## Rapport de contrôle d'installations électriques à basse et à très basse tension

RÉF. 54/2024/62787/01:1

DATE DU CONTRÔLE 18/04/2024 AGENT VISITEUR Patrick Braham  
ADRESSE DU CONTRÔLE Rue Joseph Joset 44 - 4000 Liège TYPE DE CONTRÔLE Visite de contrôle (6.5)

Adresse de l'installation Rue Joseph Joset 44 - 4000 Liège  
Type de locaux Unité d'habitation (maison)  
Objet du contrôle Demande de permis de construire et voirie  
Propriétaire [REDACTED]  
Responsable des travaux [REDACTED]  
Déroptions applicables/appliquées Installations électriques domestiques ancien RGIE (8.2.2.)

Schéma(s) unifilaire(s) de l'installation

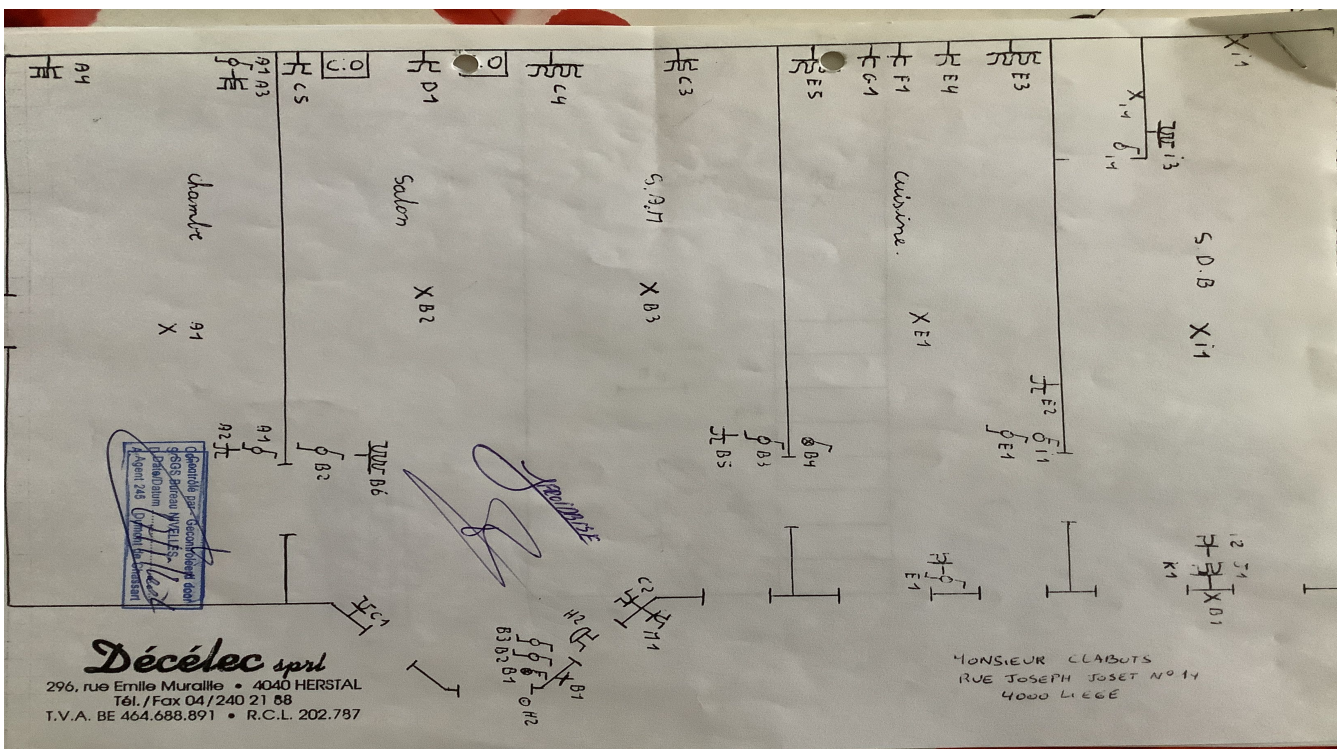
- Les schémas unifilaires et plans de position ne sont pas conformes. - 3.1.2.;6.4.6.;6.5.7.;9.1.2.
- La résistance de dispersion de la prise de terre est supérieure à 30 Ohm. Il faut l'abaisser. Si ce n'est possible, et qu'elle ne dépasse pas 100 Ohm, des mesures complémentaires selon la sous-section 4.2.4.3.b doivent être prises. - 4.2.4.3.b

- Les schémas unifilaires et plans de position ne correspondent pas à la réalité. - 3.1.2.;6.4.6.;6.5.7.;9.1.2.

- Les plans et schémas seront à adapter en fonction des travaux de mise en conformité qui seront réalisés.
- L'appareillage électrique fixe ou à poste fixe suivant n'est pas présent - lave-vaisselle
- Les schémas unifilaires et plans de position doivent renseigner l'adresse de l'installation, les coordonnées du responsable des travaux et du propriétaire. Ces derniers devront signer et dater ces schémas.
